Progetto Definitivo
Parco eolico "Monte Marano" e opere connesse

Relazione di variante

COMMESSA	FASE	ELABORATO	REV.
F0433	A	R37	A

DATA	DESCRIZIONE	REDATTO	VERIFICATO	APPROVATO
ottobre 2022	emissione per integrazione volontaria	GMA	GDS	GMA

Figura 2: Inquadramento territoriale su base IGM 1:25000 con indicazione dell'area di intervento – Layout in variante ottobre 2022

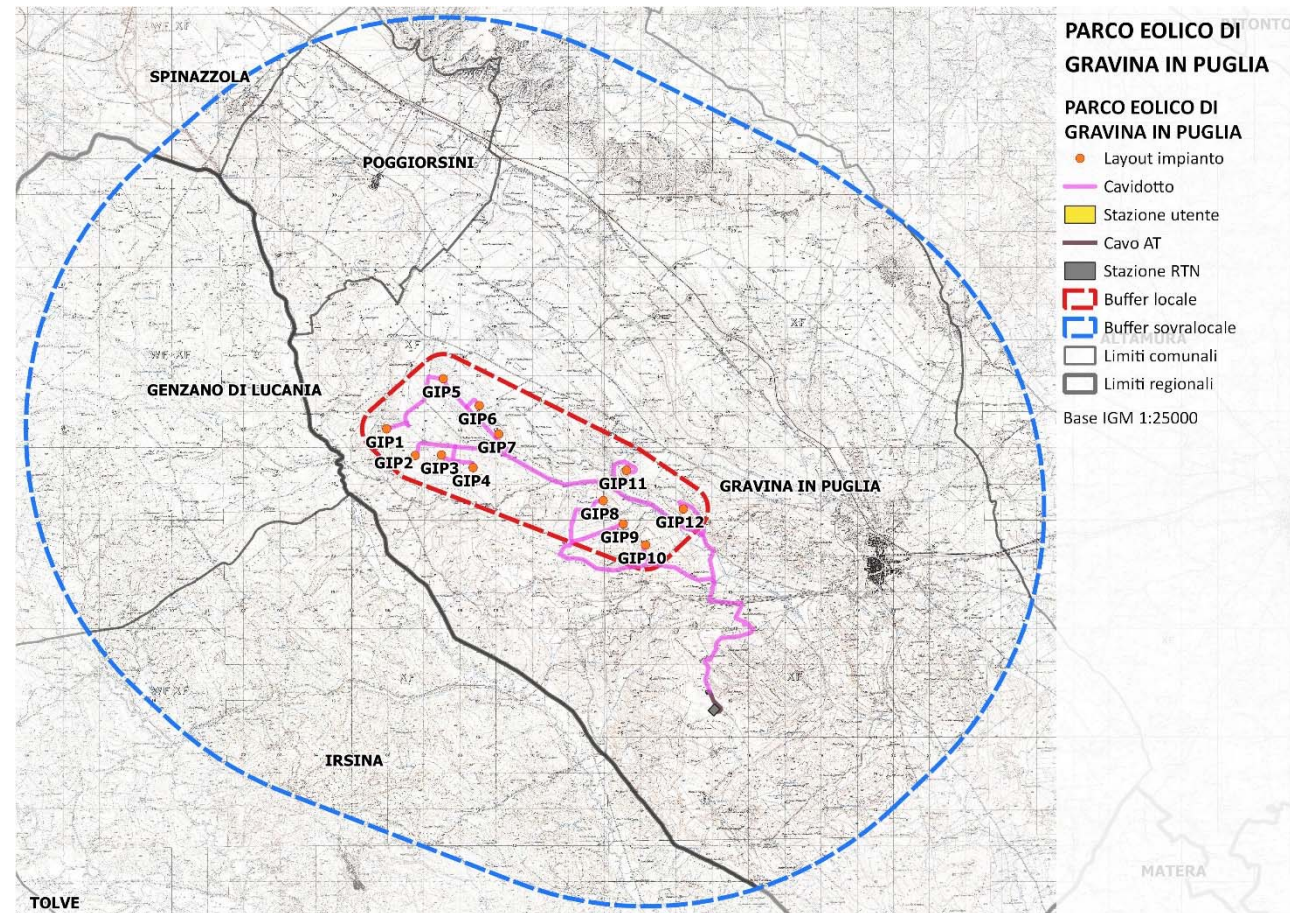
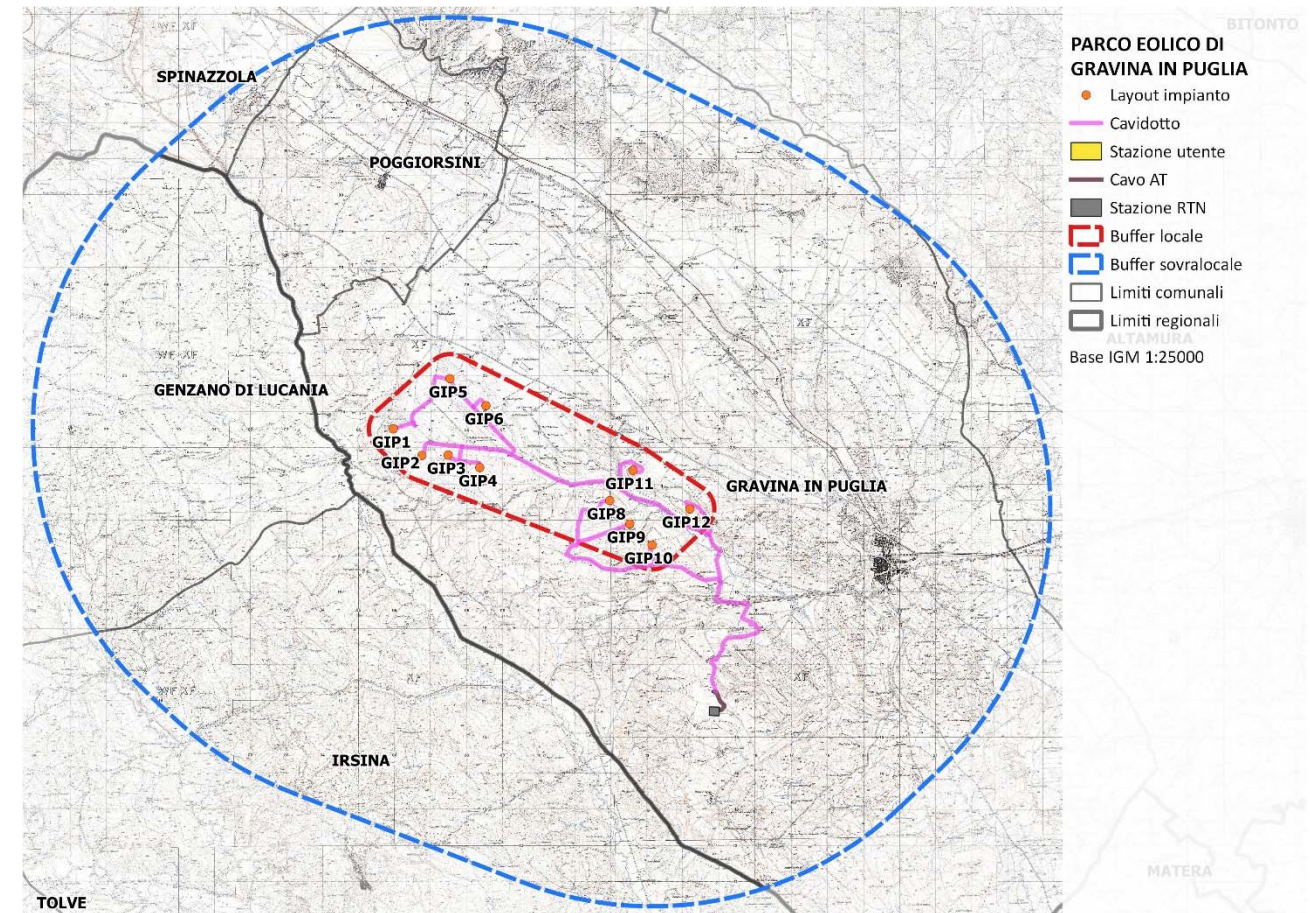
In considerazione del fatto che solo nei pressi della piazzola e della strada di accesso della GIP 07, le indagini geofisiche hanno rilevato la presenza di anomalie che potrebbero corrispondere a strutture relative ad un insediamento di dimensioni medio-grandi, la società FRI-EL Spa ha deciso a scopo cautelativo di ridurre il numero di aerogeneratori eliminando dal progetto l'aerogeneratore GIP 07, e le relative opere connesse (viabilità, cavidotto, etc.). Per le residue aree di progetto indagate non sono state riscontrate anomalie tali da prevedere interferenze archeologiche rilevanti.

Oggetto della presente integrazione volontaria è pertanto la variante in riduzione del numero degli aerogeneratori da 12 a 11 rispetto alla prima istanza, con un aumento della potenza massima dei singoli aerogeneratori da 6.2 MW a 6.76 MW, mantenendo inalterate le caratteristiche geometriche degli stessi e la potenza totale del parco eolico (pari a quella della STMG).

Di seguito si riportano una serie di stralci progettuali con la finalità di confrontare il layout originario a 12 WTG con il layout oggetto del presente aggiornamento consistente in 11 WTG con le caratteristiche sopra richiamate.
